AVIS

Le terrain d'une envergure de 53,48 ares est situé en « secteur urbanisé I » et a fait l'objet d'un plan d'aménagement particulier portant la référence 18164/59C. Le projet vise une modification du PAP précité au niveau des lots A1 et A5. Aucune cession au domaine public communal n'est prévue. Le projet prévoit la construction de 11 maisons unifamiliales en bande, 154 unités de logement collectif réparties dans 3 immeubles ainsi que des activités de commerce, de service et d'artisanat, des établissements socio-culturels et des équipements de service public. La densité de logements s'élève à 308 unités de logement par hectare brut.

Objet : Avis de la cellule d'évaluation

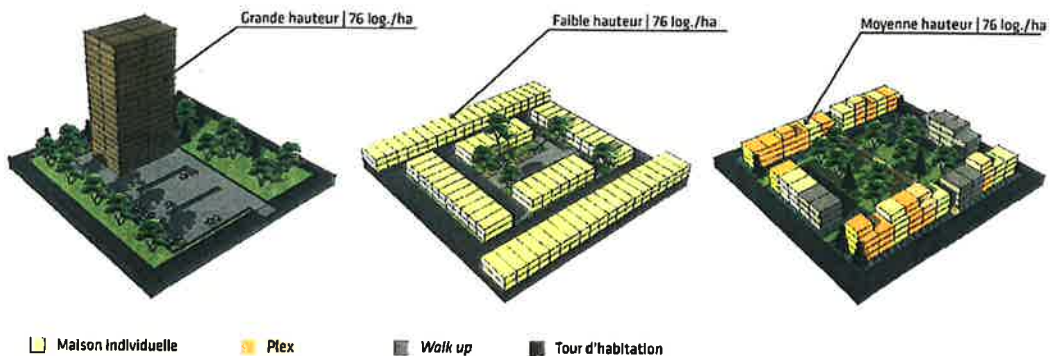
L'objectif est donc de créer des milieux de vie compactes qui sont à la fois denses et conviviaux, respectueux de l'échelle humaine. Toutes les formes de densification n'amènent pas les mêmes effets et avantages, que ce soit au niveau de la qualité du milieu urbain ou des enjeux sociétaux soulevés précédemment. L'illustration⁶ ci-dessous suggère des alternatives intéressantes pour remplacer une tour en conservant la même densité.

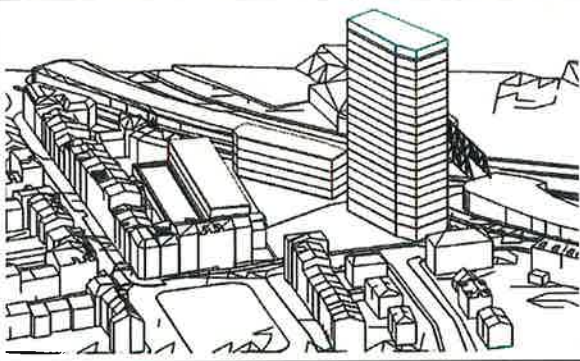
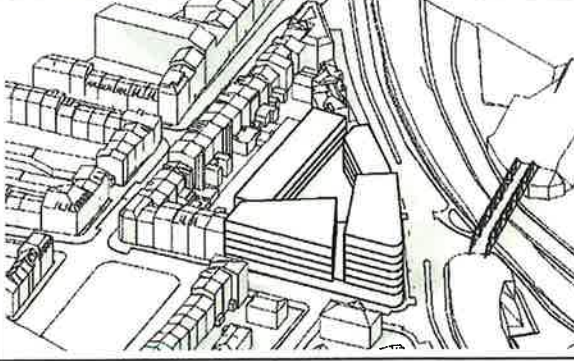
Il importe d'éviter une rupture d'échelle par la confrontation directe d'une tour isolée à grande hauteur face au centre historique d'Esch-sur-Alzette qui se caractérise par un tissu urbain dense et compact, composé d'immeubles bas.

Force est de constater que le site situé dans le centre historique d'Esch-sur-Alzette, ne présente aucune raison valable pour opter pour l'implantation d'une tour.

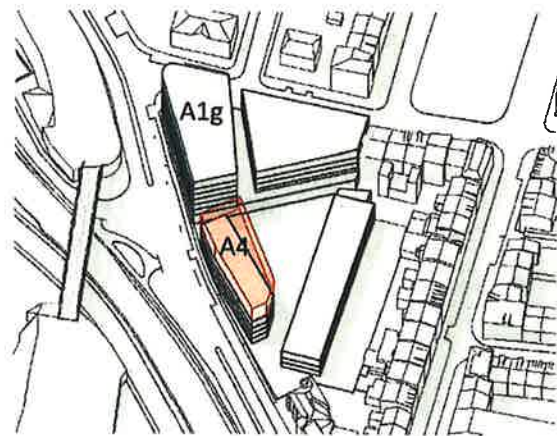
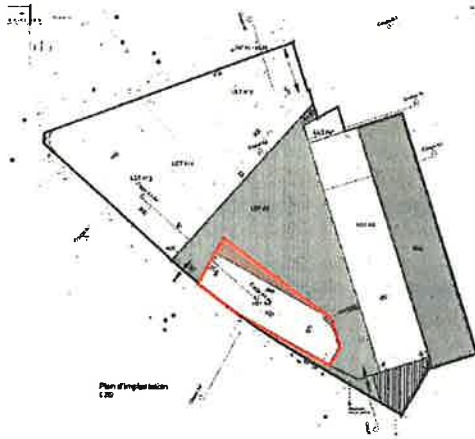
- Dans ce contexte, la cellule propose d'établir un bref comparatif entre le PAP sous avis et le PAP approuvé.

- En conclusion, la cellule préconise fortement de repartir sur un urbanisme plus compact et proportionné tel que défini par le PAP approuvé 18164/59c, ceci en modifiant les dimensions du lot A4, tant au niveau de l'emprise au sol, qu'au niveau du nombre d'étages ; ceci afin d'augmenter la surface construite brute et la densité de logements pour qu'elle soit comparable au PAP sous avis. Dès lors, la cellule propose d'agrandir la profondeur du bâtiment A4 à l'ouest de manière à ce que le bâtiment s'aligne avec l'immeuble A1g et d'augmenter le volume initial de deux étages ce qui génère un surplus d'environ 1'800m² brut.
